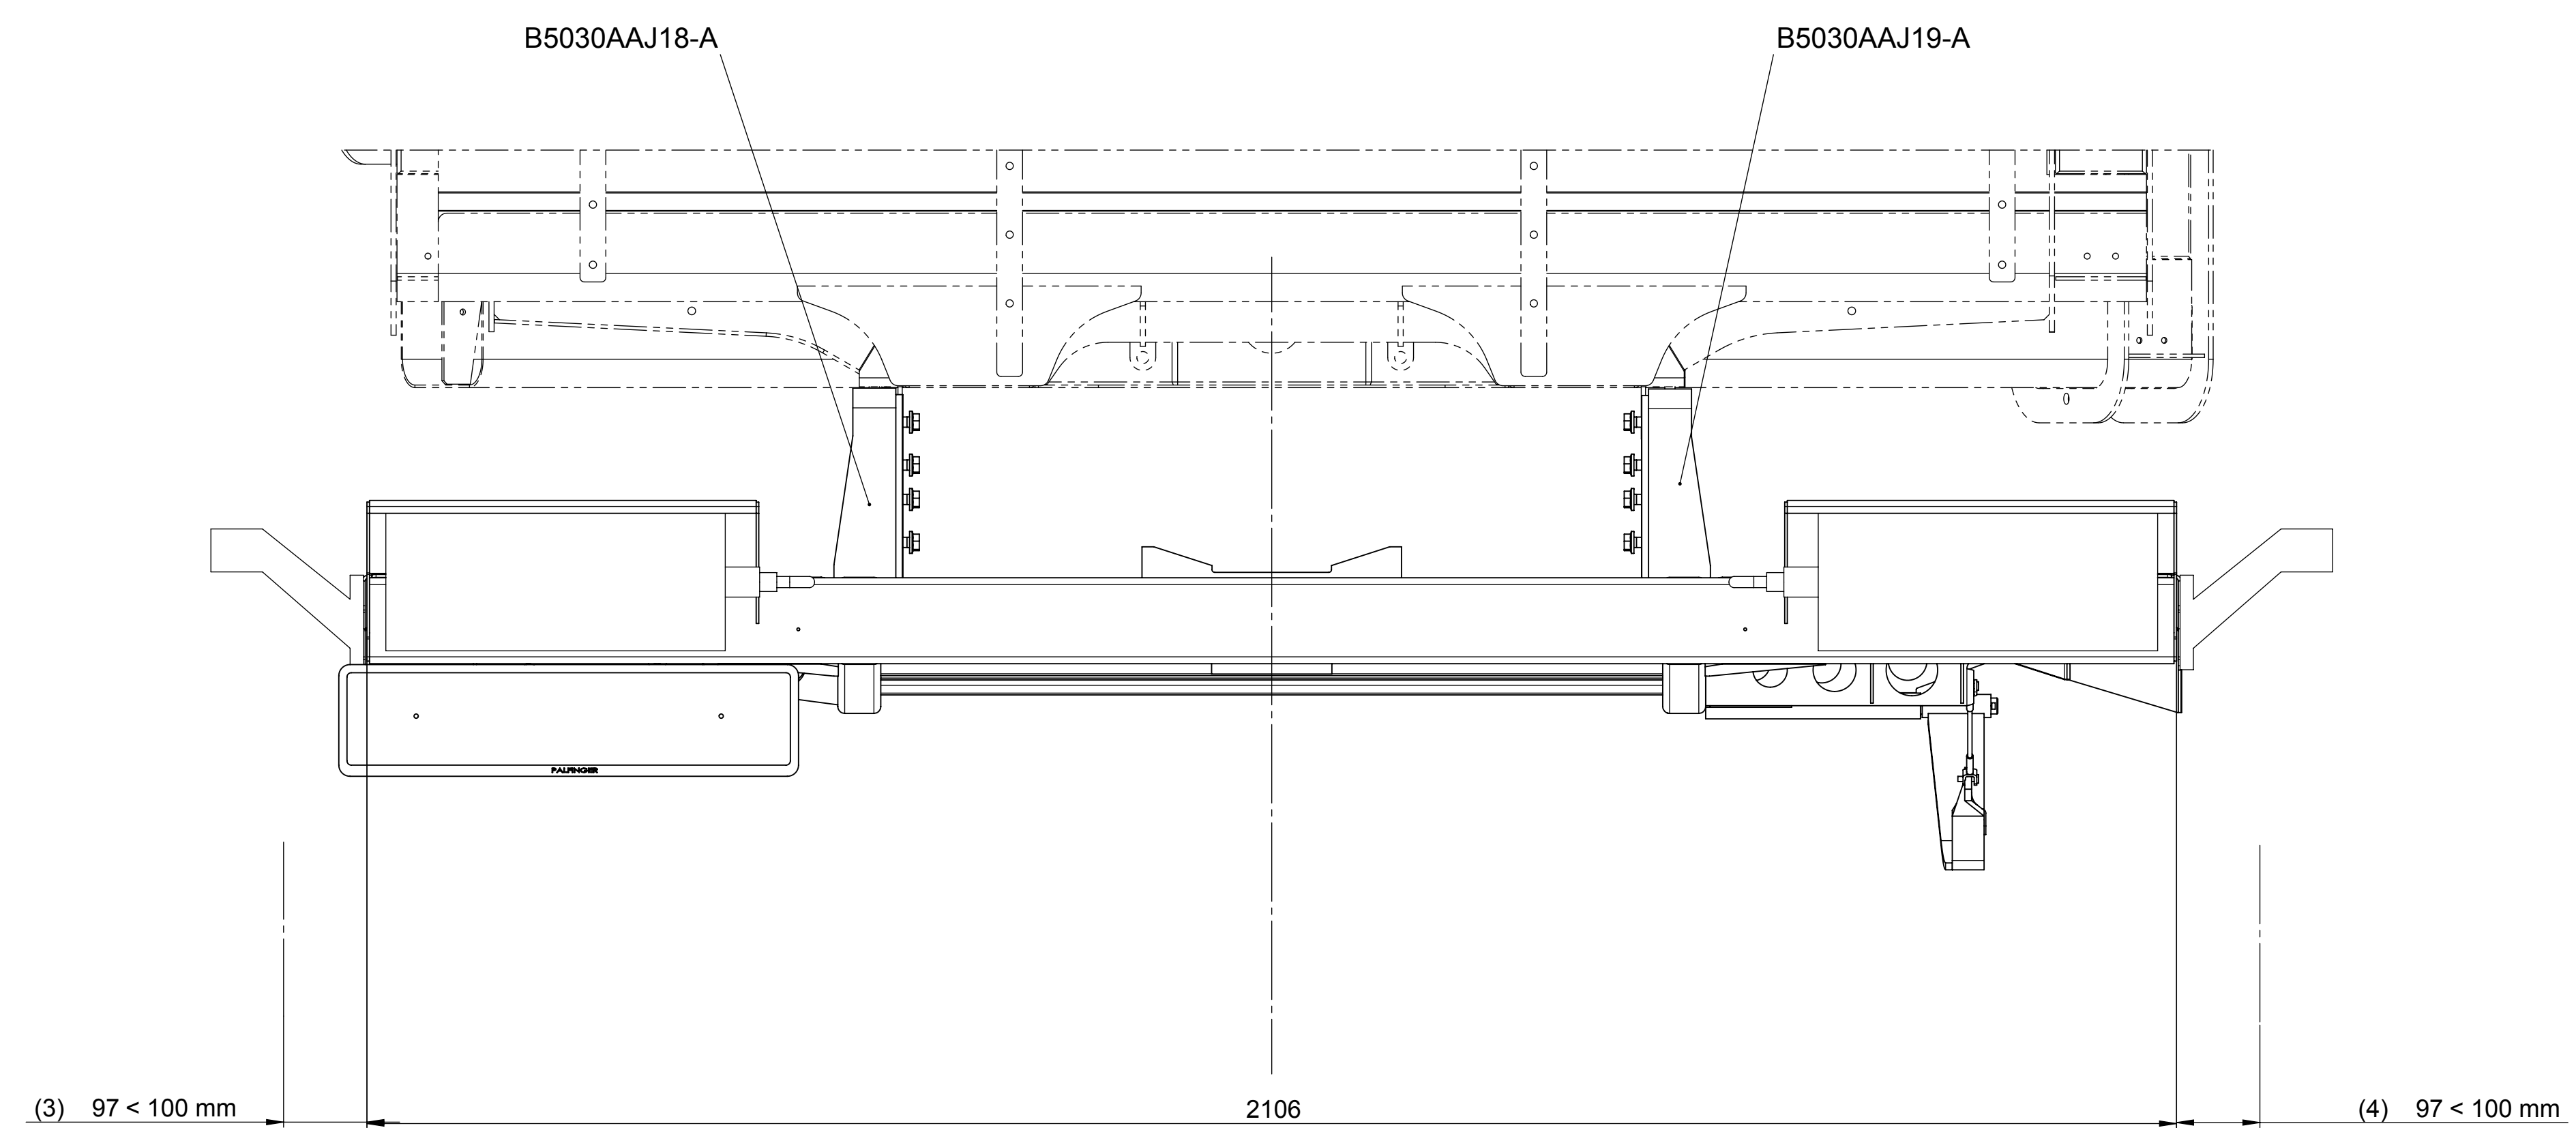
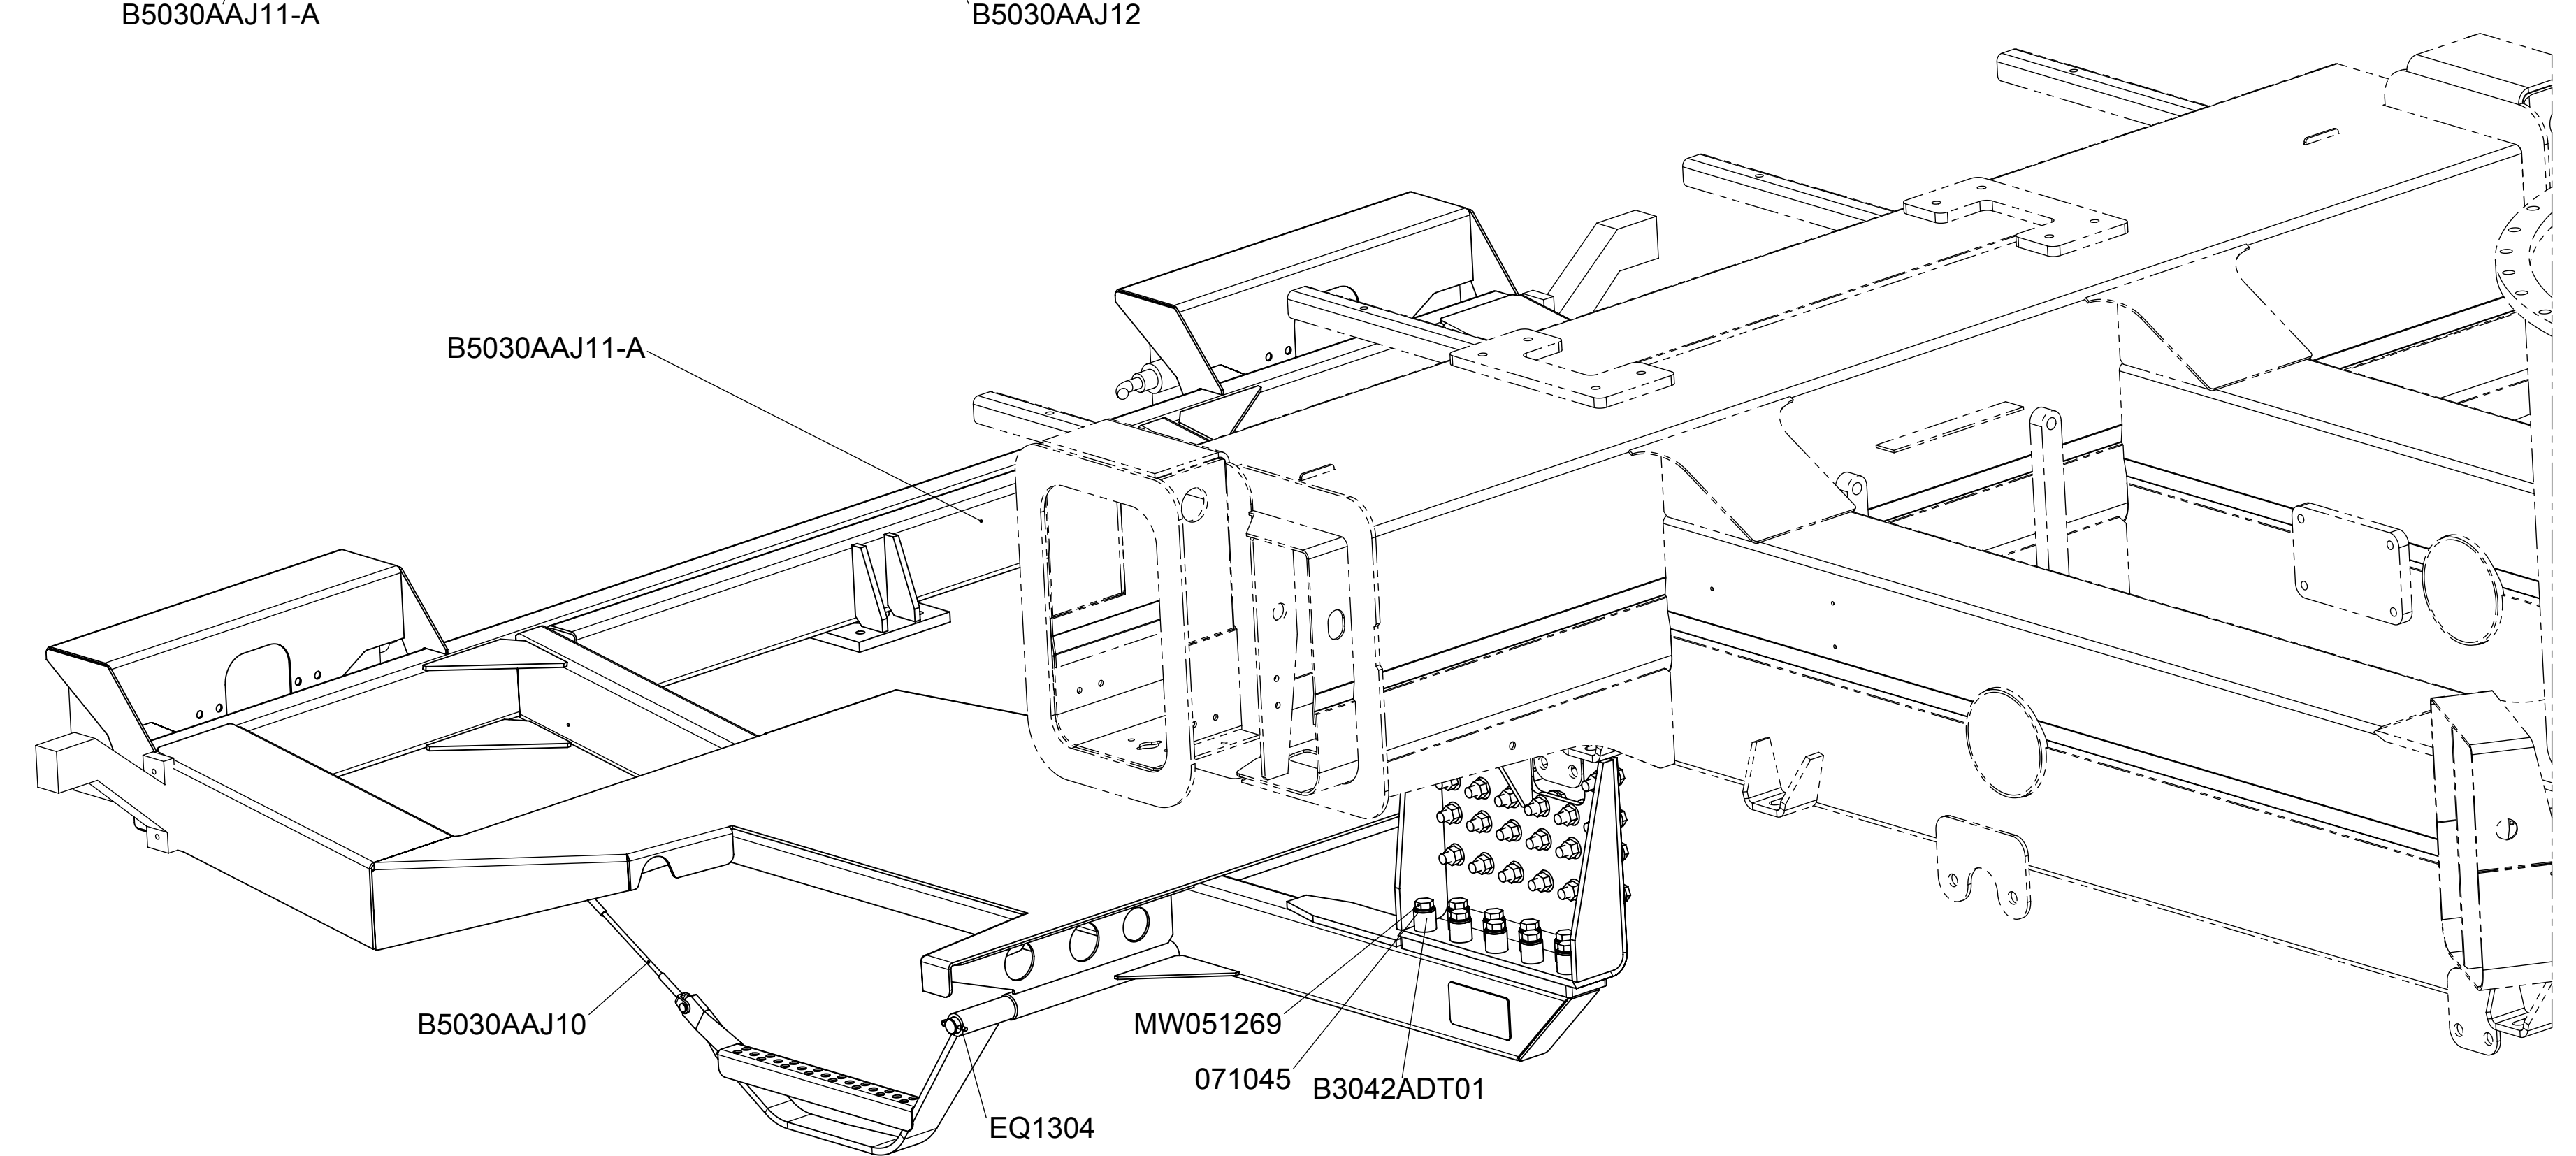
Der Unterfahrschutz darf nicht breiter als der äußere Punkt der hinteren Räder sein!
